SOPRINTENDENZA SPECIALE PER IL PIANO NAZIONALE
DI RIPRESA E RESILIENZA

Oggetto: [ID_VIP: 8038] TORTONA e ALESSANDRIA (AL) – Progetto di un impianto agrovoltaiico denominato "TORTONA 1" da realizzarsi nel comune di Tortona, con potenza DC pari a 60 MW e potenza immessa AC pari a 50 MW, comprensivo delle opere di connessione da realizzarsi nel comune di Alessandria.
Procedura riferita al Decreto legislativo n. 152 del 2006 – VIA (art. 23 - PNIEC).
Proponente: LUISOLAR ENERGY S.r.l.
Parere tecnico istruttorio della Soprintendenza Speciale per il Piano Nazionale di Ripresa e Resilienza.

02/08/2023

Figura 1 – Layout depositato

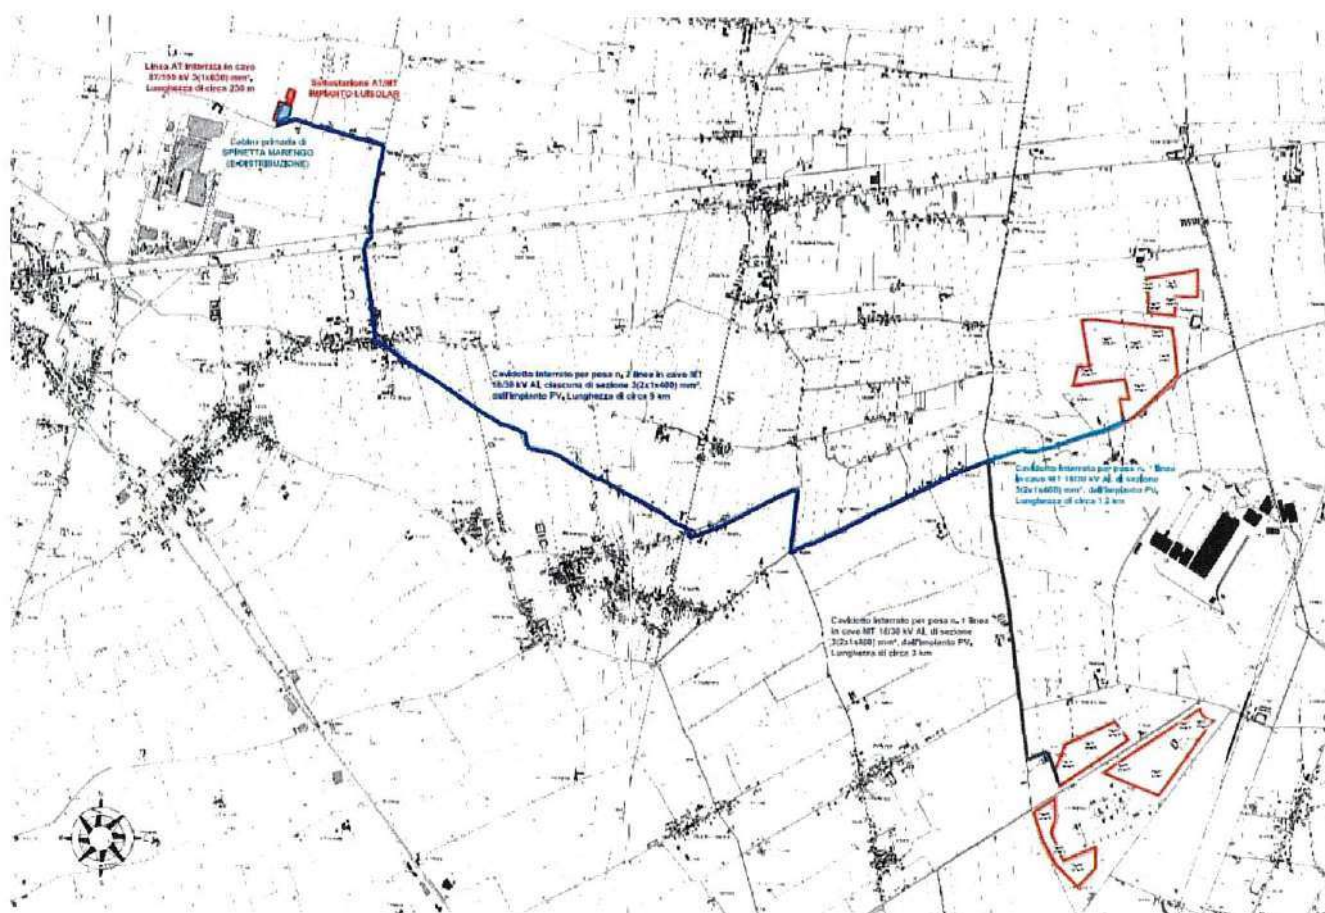
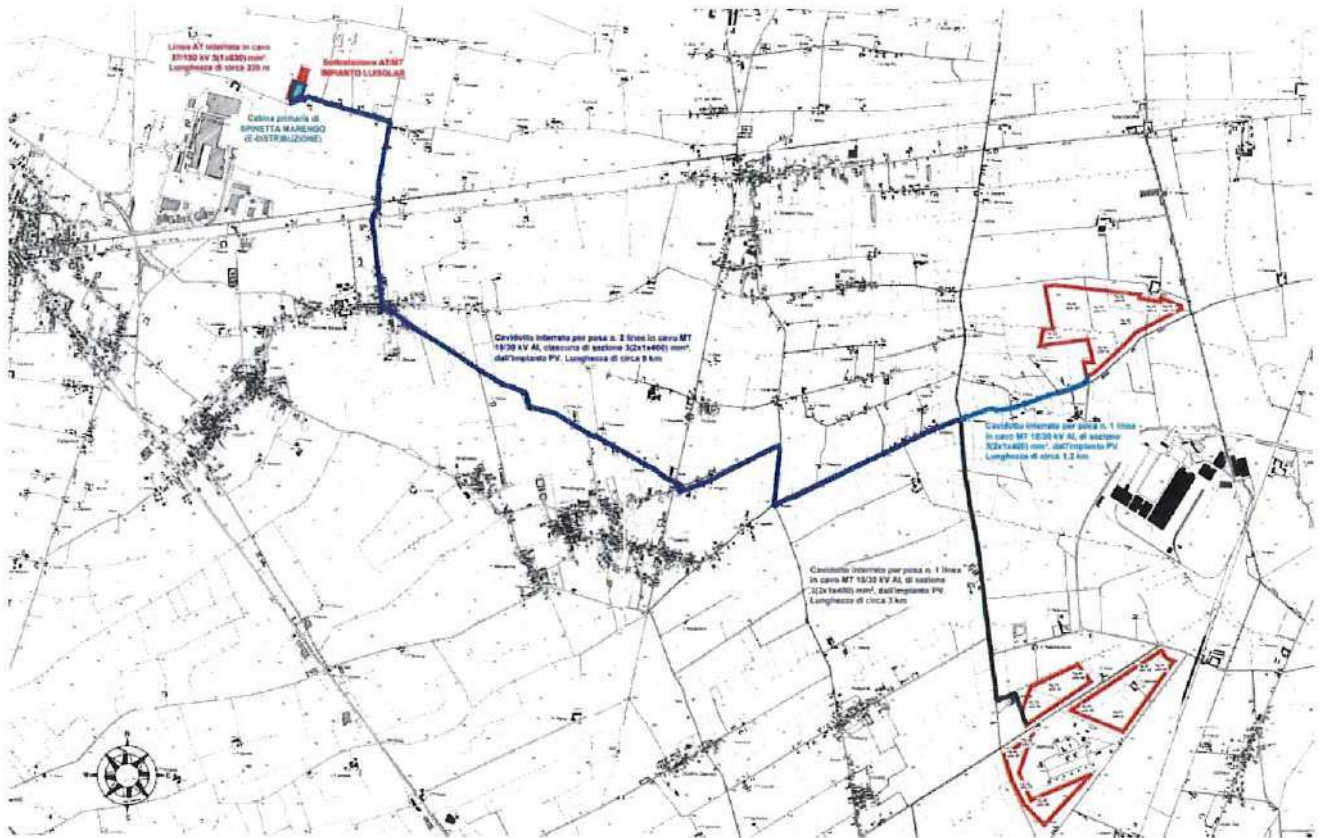
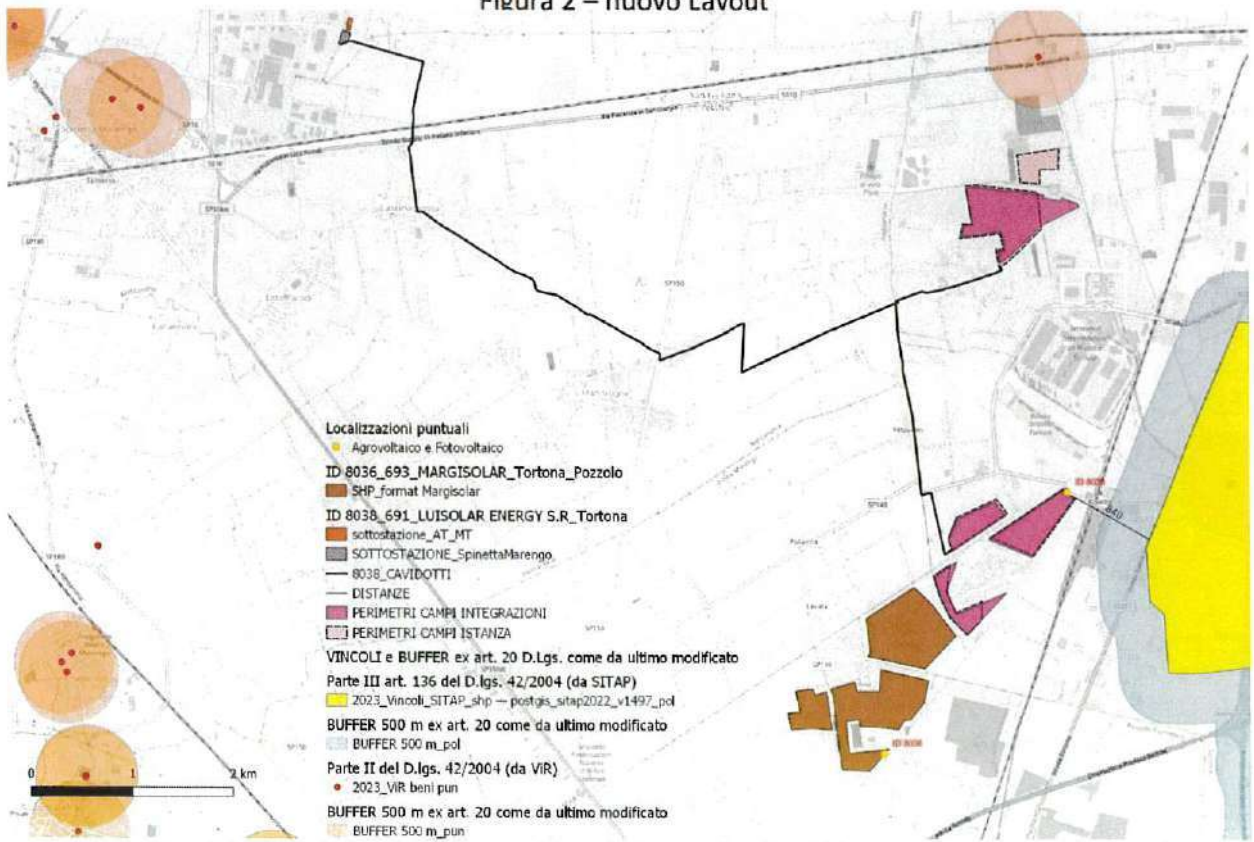
- rispetto agli impatti generati dall'impianto di cui trattasi con la Cascina Pantaleona, preso atto delle modifiche apportate al layout progettuale sopra descritte, si ritiene comunque necessario prevedere una revisione della perimetrazione del campo fotovoltaico prossimo alla Cascina, riducendo la presenza dei pannelli lungo i percorsi di accesso alla tenuta come anche lungo il proprio perimetro.

- c. rivedendo la perimetrazione del campo fotovoltaico in prossimità della Cascina Pantaleona a favore di una riduzione della presenza di pannelli lungo i percorsi di accesso alla tenuta e lungo il proprio perimetro, per la cui definizione la competente Soprintendenza ABAP ha manifestato la propria disponibilità ad un confronto; si richiede in particolare di arretrare il confine lato est del campo, mantenendo la visibilità verso il complesso edificato, priva di elementi di detrazione e integra nei propri caratteri di terreno agricolo;

Estratto da elaborato MIC.08.C26

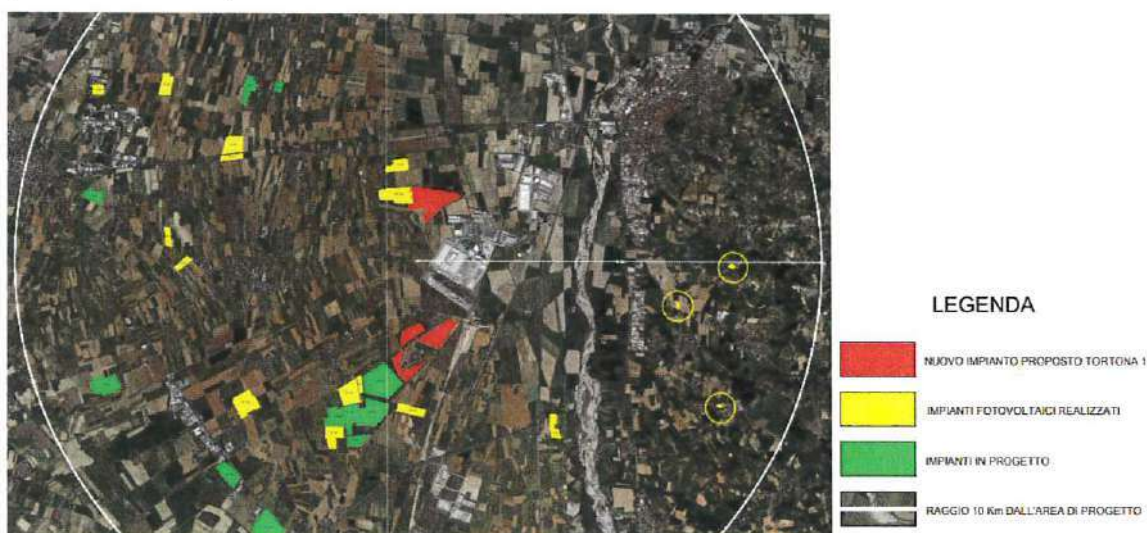
L'integrazione rimanda all'elaborato MIC.08.C26 e all'elaborato MIC.08 ad integrazione del S.I.A con analisi degli impatti cumulativi degli impianti agrovoltaici e fotovoltaici tradizionali esistenti o in corso di autorizzazione nell'arco di un raggio di 10 km. Si prende atto della constatazione di una concentrazione di impianti per la produzione di energia rinnovabile in prossimità di poli industriali esistente ed in espansione. Si evidenzia come in particolare nell'ambito dell'area Sud, considerando gli impianti già realizzati, quello in oggetto e quelli in progetto, sia previsto l'insediamento di campi fotovoltaici per una superficie complessiva di estensione rilevante.

L'analisi condotta indaga in particolare l'impatto cumulativo per quanto attiene gli aspetti correlati a:

a) Paesaggio- viene evidenziato il carattere completamente pianeggiante della zona di intervento che è ritenuto tale da scongiurare "*qualsiasi problema connesso alla presenza di angoli di visuale elevata*"; si riporta inoltre l'assenza di interconnessione visiva rispetto al recettore fisso rappresentato dall'Abbazia di Rivalta Scrivia, evidenziando inoltre la presenza di "*diversi insediamenti industriali, che fungono da detrattori o barriere visive, limitando la visibilità dello stesso impianto rispetto a possibili recettori fissi*", mentre si evidenzia come rispetto ai recettori mobili, maggiormente coinvolti lungo la Strada Emilia Scari che collega Rivalta Scrivia a Bosco Marengo ove l'impianto Luisolar e quello in progetto (Margisolar) risultano adiacenti, "*le necessarie opere di mitigazione ambientale favoriranno comunque l'inserimento paesaggistico dei due impianti*". Viene infine precisato come "*Si ritiene che, rispetto i recettori fissi presenti all'interno dei 10 Km di raggio, si potrà verificare un impatto sotto il profilo paesaggistico, in relazione alla Cascina Ponzana (posta quasi all'interno delle aree interessate dall'impianto "MARGISOLAR" in valutazione di impatto ambientale statale) ed alla Cascina Pantaleona (posta in prossimità delle aree interessate dall'impianto "LUISOLAR" oggetto della presente valutazione di impatto ambientale), insieme ad alcune altre cascine sparse sul territorio vicino alle aree interessate dagli impianti fotovoltaici in oggetto.*

b) Patrimonio culturale- viene evidenziato che non sono previsti impatti cumulativi o interferenze rilevanti rispetto all' elemento di valore storico-culturale rappresentato dall'Abbazia di Rivalta Scrivia.

Estratto da elaborato MIC.09.C13

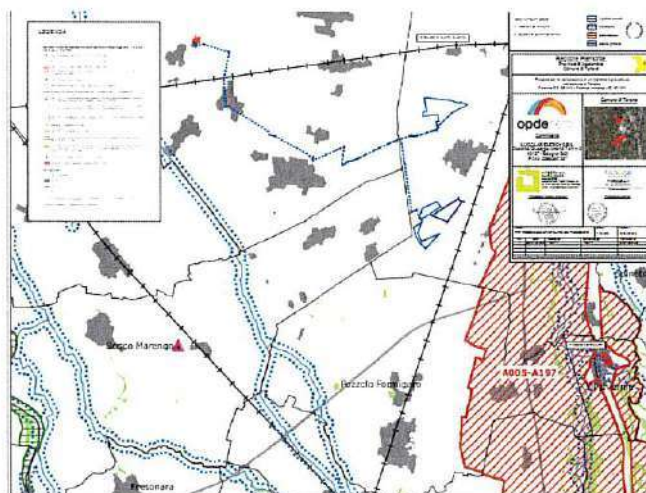
L'integrazione rimanda alle tavole MIC.09.C13 e MIC.09.C14 nelle quali si riporta la perimetrazione delle aree di intervento rispettivamente sulla tavola P2 e P4 del PPR. Si conferma l'assenza di interferenze rispetto a beni paesaggistici tutelati ai sensi della Parte III del D.lgs. 42/2004, pertanto il presente parere non comprenderà il rilascio dell'autorizzazione paesaggistica, non dovuta per il caso in esame.
